SERVICE INFORMATION

7 UL 94

CRANKSHAFT FOR ROTAX 582 UL DCDI

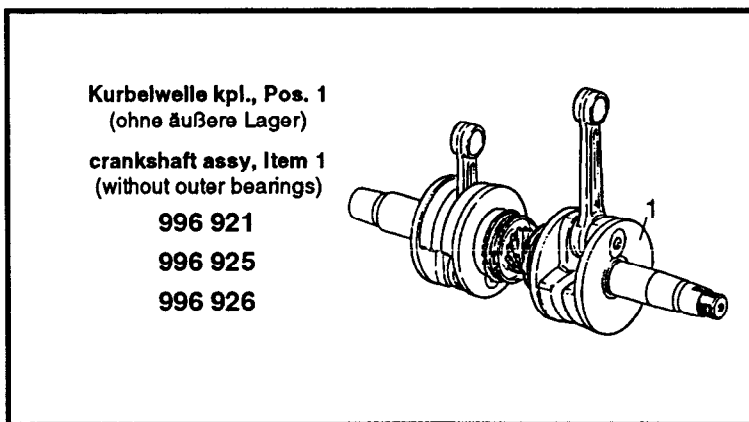
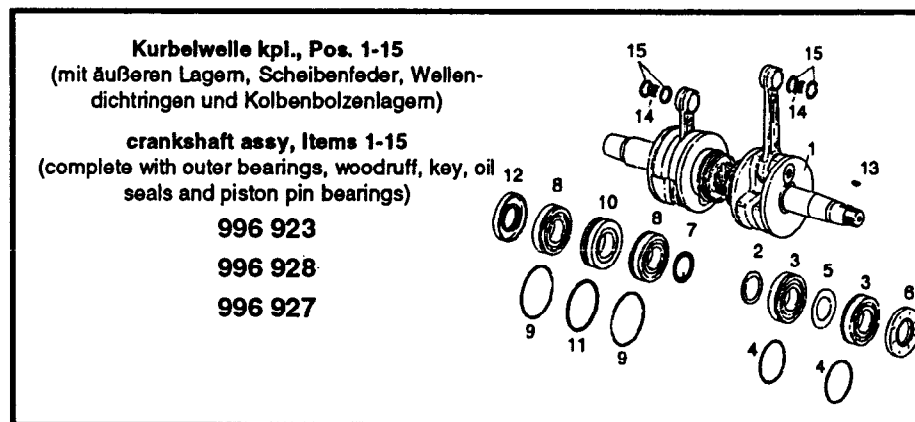
Auf Grund konstruktiver Angleichung und vereinfachter Lagerhaltung wurden die Pleuellwellen vereinheitlicht und der Pleuellzapfen generell auf \varnothing 26 mm geändert.

To achieve similarity of design and to simplify store keeping, the crankshafts have been unified and the crankpin was changed to the uniform size of 26 mm dia.

werden ersetzt durch die NEUE Pleuellwelle mit der ROTAX Teilenummer 887 051 Pleuellwelle kpl., Pos. 1-15 (mit äußeren Lagern, Scheibenfeder, Wellendichtungen und Pleuellbolzenlagern).

Will be replaced by the new crankshaft with the Rotax part number 887 051 crankshaft assy, Items 1-15 (complete with outer bearings, woodruff key, oil seals and piston pin bearings).
